OSSERVAZIONI ALLO STUDIO DI IMPATTO AMBIENTALE DELLA NUOVA LINEA AV/AC VENEZIA – TRIESTE (TRATTA RONCHI DEI LEGIONARI – TRIESTE)

Codice	021VCT03
Versione	01
Committente	Città Mandamento Comune di Ronchi dei Legionari
Stato del documento	Prima versione consegnabile
Autore	Ing. Teresa Santos, Dr. Mario Zambrini
Revisione	M. Zambrini
Approvazione	M. Zambrini

MAGGIO 2003

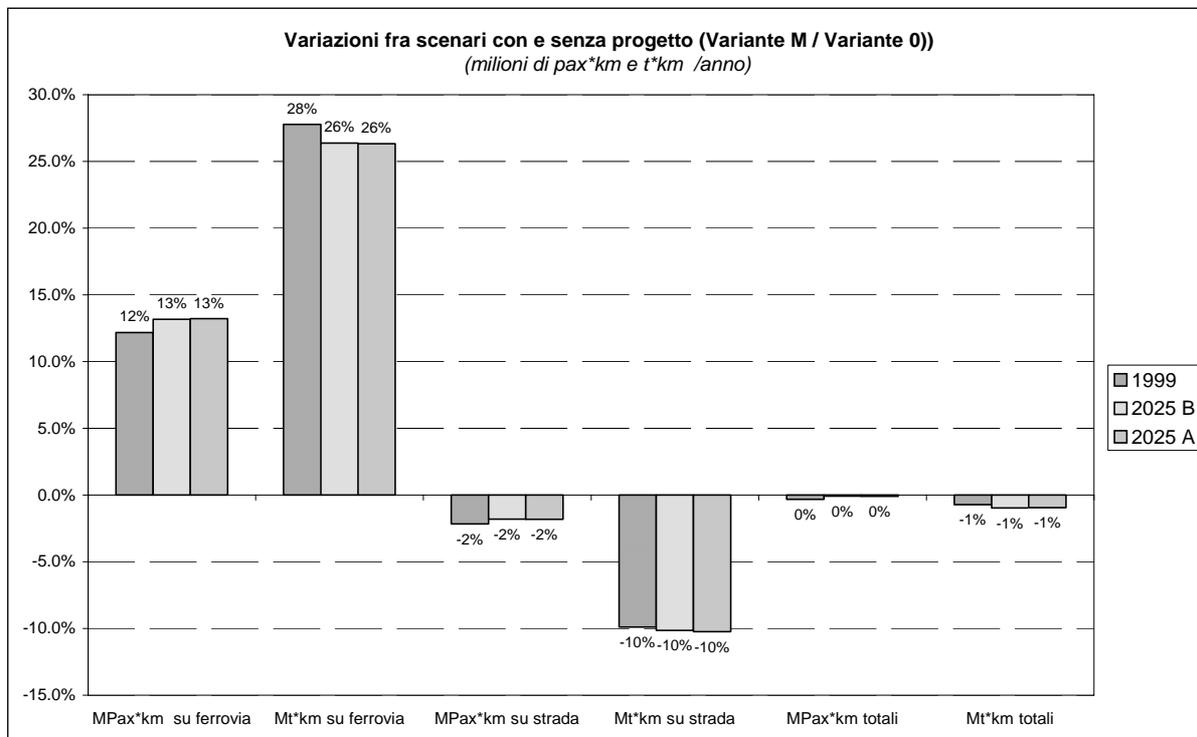
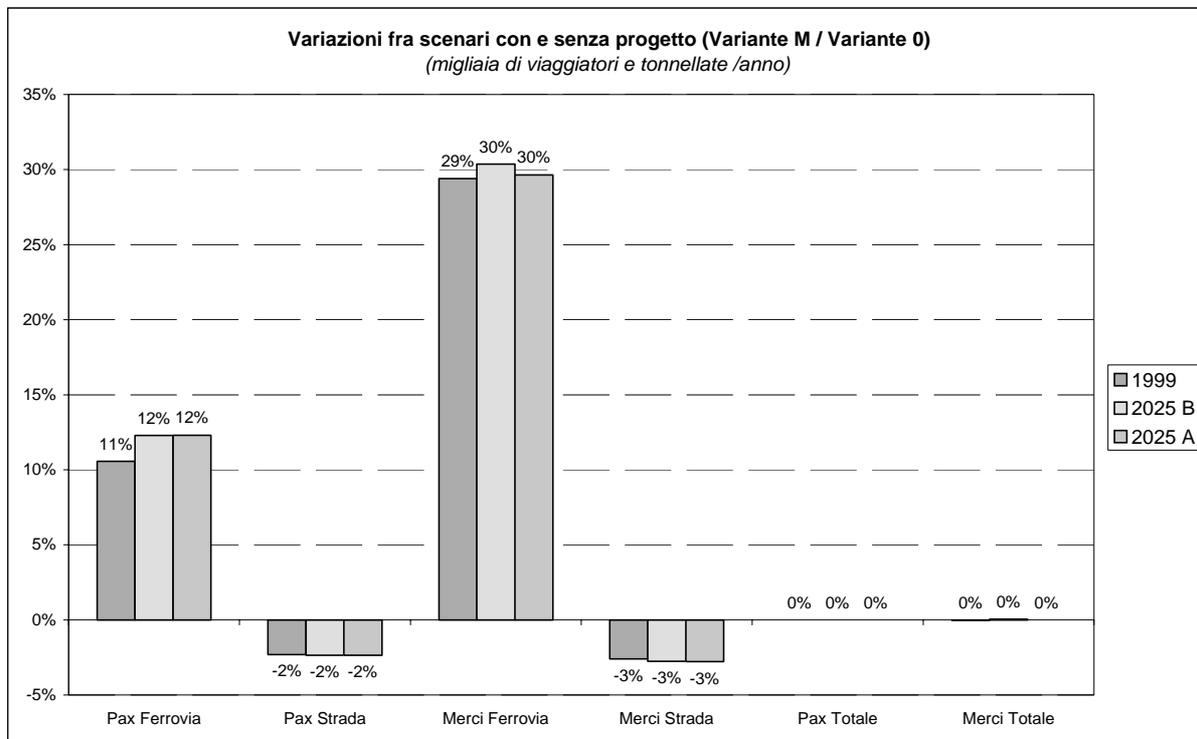
Si noti, in particolare, come in entrambe le figure presentate (riferite, rispettivamente, alle variazioni di tonnellate e passeggeri ed alle variazioni di passeggeri*km e tonnellate*km) si

evidenzi una tendenziale riduzione del traffico di merci e persone su strada²⁸. Tale ipotesi, che evidentemente supporta il contestuale incremento di mobilità ferroviaria lungo l'intero corridoio Venezia-Trieste, richiederebbe di essere confrontata con gli scenari di sviluppo in base ai quali si stanno contemporaneamente progettando consistenti incrementi di capacità stradale lungo la stessa direttrice (ad iniziare dalla terza corsia dell'A4 Venezia-Trieste, la cui concessionaria prevede, viceversa, consistenti incrementi di traffico nel prossimo decennio²⁹).

- nella presentazione degli scenari (cfr. figure precedenti)³⁰ emergono significative differenze nella ripartizione modale dei traffici di merci e persone relativamente all'anno base (1999) nelle due ipotesi di realizzazione o non realizzazione dell'intervento;
- le medesime tabelle relative agli incrementi di traffico passeggeri e merci nelle diverse ipotesi di scenario riportano i dati relativi a Italia, Slovenia e Totali; nondimeno, i valori totali riportati non corrispondono mai alla somma dei relativi valori parziali;
- le variazioni complessive attese negli scenari espressi come tonnellate*km rendono conto, nel confronto fra situazione di progetto e situazione di non intervento, di una riduzione complessiva del traffico merci (strada+ferrovia) in caso di realizzazione del progetto.
